Adres installatie	Perksestraat 150, 1800 Vilvoorde
Naam eigenaar	niet bekend
Adres eigenaar	idem,
Type object	eengezinswoning
EAN-code	niet beschikbaar
Aard installatie	bestaand
Doel onderzoek	verkoop wooneenheid

Keuringsrapport

elektrische installatie

Rapportnummer: RAP.1001.018.1000035117846.REV0

Bijlage: Schets van de installatie:

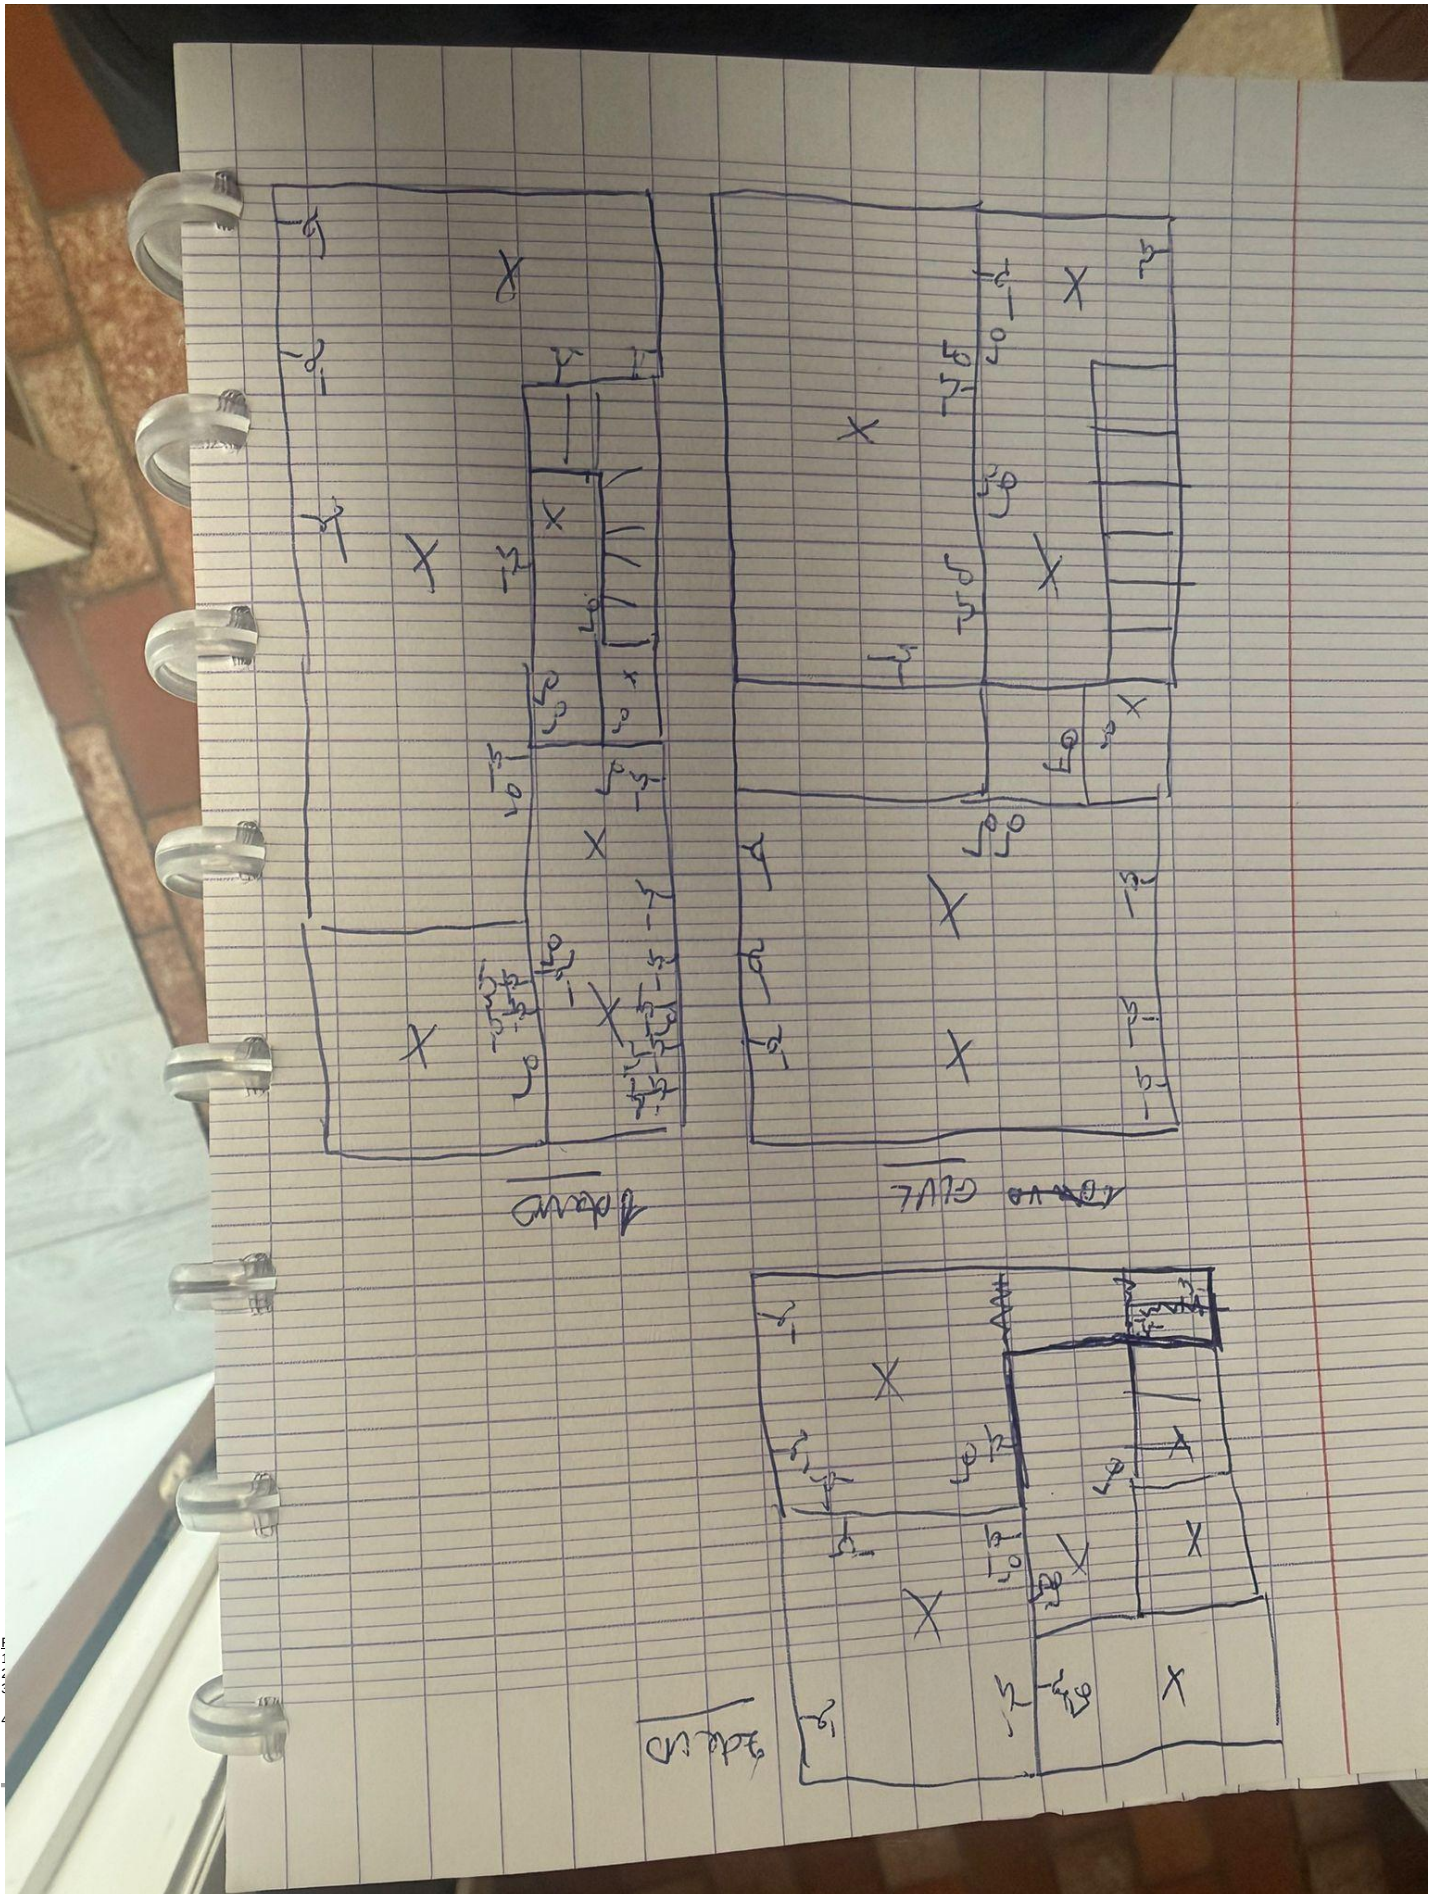
1. Het aardingscontact van één of meerdere contactdozen is niet verbonden met de beschermingsleiding (5.3.5.2).
2. De kast is niet voorzien van een deur, beschermingsplaat of achterwand (5.3.5.1).

3. De stroombanen zijn niet (allemaal) van een duidelijke verklaring voorzien (3.1).
4. De kast is niet aanrakingsveilig en dient te worden vervangen (art. 248.01).

5. De onder spanning staande delen in de kast moeten worden afgeschermd (4.2).
6. Divers schakelmaterieel (contactdozen / lichtschakelaars,...) is los en moet worden bevestigd.

7. Eén of meerdere leidingen zijn los en moeten op een degelijke wijze worden vastgezet (5.2.6.2).
8. Eén of meerdere leidingen zijn niet tegen mechanische beschadiging beschermd (5.2.6.2).

9. Eén of meerdere beveiligingen zijn niet voorzien van kalibreerelementen (5.3.5.5).
10. De beschermingsplaat van de kast moet van afdekplaatjes worden voorzien.

11. Een deel van de installatie is aangesloten door middel van ongeschikte leidingen.
12. De installatie is niet voorzien van een ééndraadschema en situatieschema (hs. 3.1).

13. De installatie in de badkamer, wasmachine, vaatwasmachine en/of droogkast en gelijkaardige toestellen moeten aanvullend worden beveiligd door een ADS van 30 mA (4.2.3.4).

14. Contactdozen zonder aardingscontact zijn niet aanvullend beveiligd met een differentieel stroombeschermingsinrichting met een aanspreekstroom van max 30 mA (8.2.1).
